**AANVULLEND CULTUURHISTORISCH ADVIES ANWB-
LOCATIE TE WASSENAAR**

1. INLEIDING

2. AANVULLENDE NOTITIE

Figuur 2 - Topografische kaarten 1953 (links) en 2014 (rechts). Een deel van de groensingel ten westen van het ANWB-terrein, behorende bij het landgoed Clingendael is aan te merken als historisch groen. Deze beplanting is zichtbaar op Figuur 1.

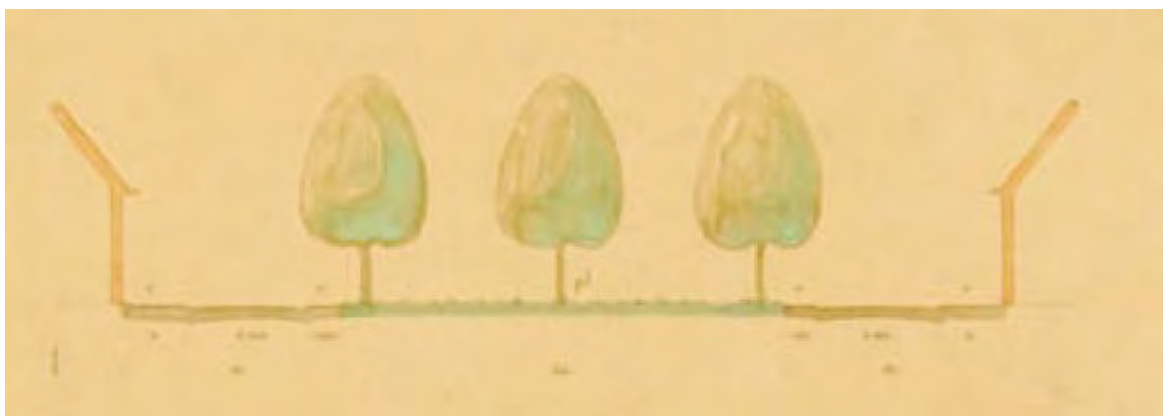
In de wintermaanden ligt de bebouwing op het ANWB-terrein vol in het zicht vanaf het landgoed Clingendael. In de zomer wordt het zicht enigszins afgeschermd door de singel, maar de bebouwing blijft altijd boven het groen uitsteken. Uit landschappelijk oogpunt is behoud van de singelbeplanting op de grens van het terrein dan ook noodzakelijk.

In het stedenbouwkundig plan is de relatie van de nieuwe ontwikkeling met het landgoed Clingendael ten onrechte gezien vanuit het oogpunt van het ANWB-complex. Er is gekeken naar de decoratie van het landgoed vanuit de blik van de toekomstige bewoners van het complex: zij hebben een mooi uitzicht op het landgoed. Vanuit cultuurhistorisch oogpunt is dat een verkeerd uitgangspunt. Gekeken moet worden vanuit het landgoed Clingendael naar de ANWB-locatie (zoals in Figuur 1). Dan blijkt dat er helemaal geen openingen in de groensingel moeten worden gemaakt, maar dat die juist versterkt moet worden. Het ANWB-terrein moet weer (figuurlijk) een “eiland” binnen het landgoed worden, omringd door stevige groene grenzen, in ieder geval aan de oostzijde.

Figuur 7 - Waardering parkeerterrein en tuin (vrij naar: Oldenmenger, A.G./BAAC (2019), p. 120). Dit kaartje gaat uitsluitend over de buitenruimte.

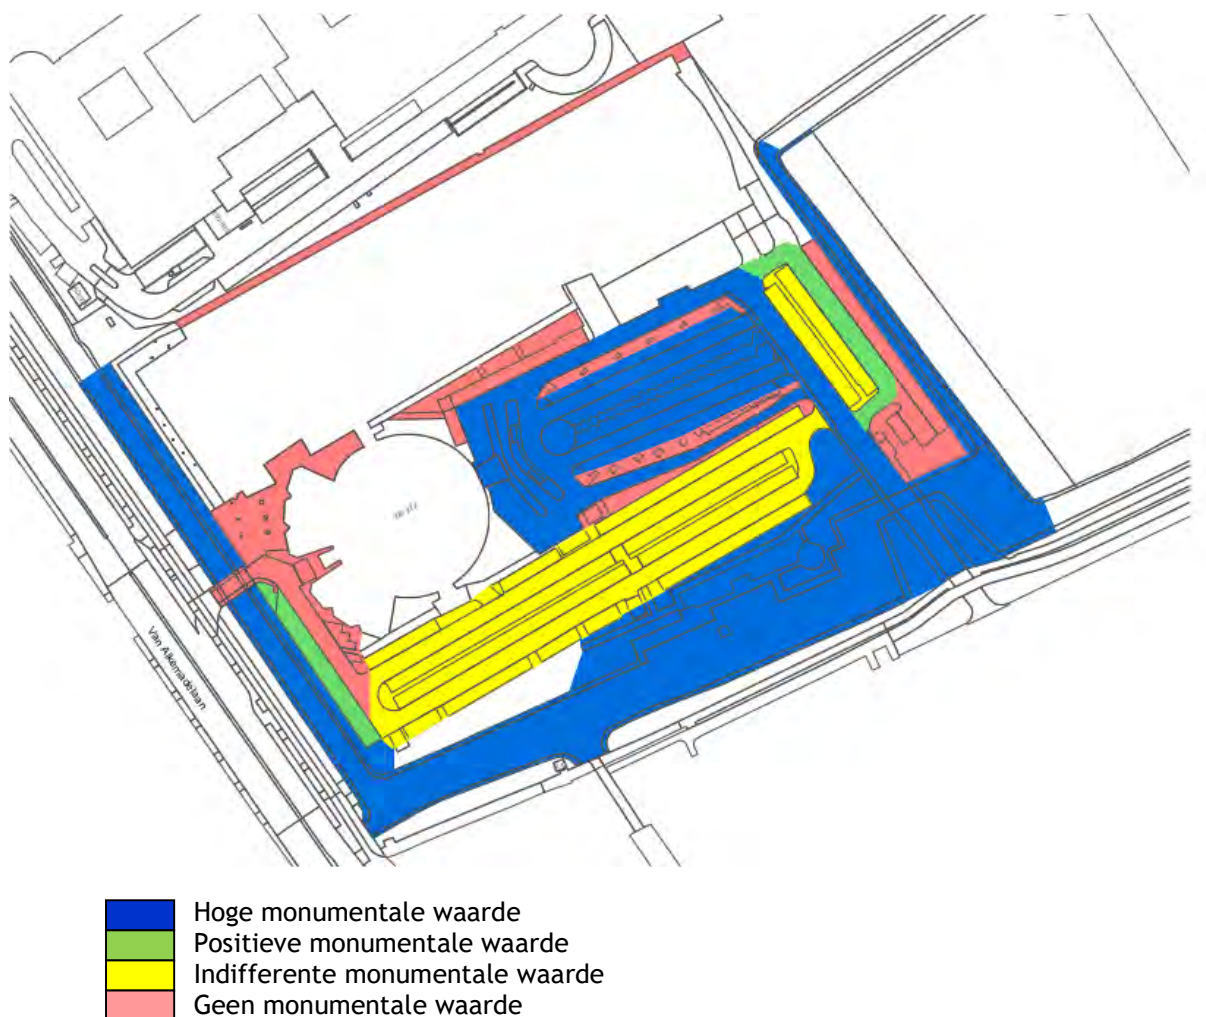
Dat wil niet zeggen dat er niets mag worden veranderd, er is alleen een vergunning nodig. In de cultuurhistorische verkenning is een waarderingskaartje voor het buitenterrein opgenomen.²⁶ Dit kaartje is hierna “in het net” weergegeven. Overigens is het schetskaartje nogal schetsmatig. Sommige delen van het voorterrein zijn bovendien niet ingekleurd. Voordat met de uitwerking van het inrichtingsplan/landschapsplan wordt begonnen moet dit kaartje aangevuld worden en moeten de vlakken nauwkeuriger begrensd worden.

- **Hoge monumentale waarde** wordt toegekend aan (onderdelen van) de objecten die van cruciaal belang zijn voor de structuur en/of de betekenis van het object of gebied (bijzonder of uitzonderlijk). Voor onderdelen waaraan hoge monumentale waarde is toegekend, geldt dat het behoud daarvan een zeer zwaarwegende factor is bij de afweging van belangen. In principe is al bij de planvorming het behoud van deze onderdelen een gegeven/uitgangspunt. Aanpassingen zijn denkbaar wanneer de bestaande monumentale waarde wordt versterkt (bijvoorbeeld door herstel van details, terugbrengen van oorspronkelijke kleurstellingen, het verwijderen van waardeverstorende elementen of eventueel reconstructie).

- Behoud en/of herstel van de eveneens tot het monument behorende groenaanleg met vijver, brug, hek met zijvleugels en traliehekwerk.
- Van het eveneens tot het monument behorende parkeerterrein is behoud en herstel van de in Figuur 7 aangegeven delen met hoge monumentale waarde noodzakelijk.

- Van het eveneens tot het monument behorende parkeerterrein is behoud en herstel van de hoofdlijnen van de in Figuur 7 aangegeven delen met positieve monumentale waarde noodzakelijk.
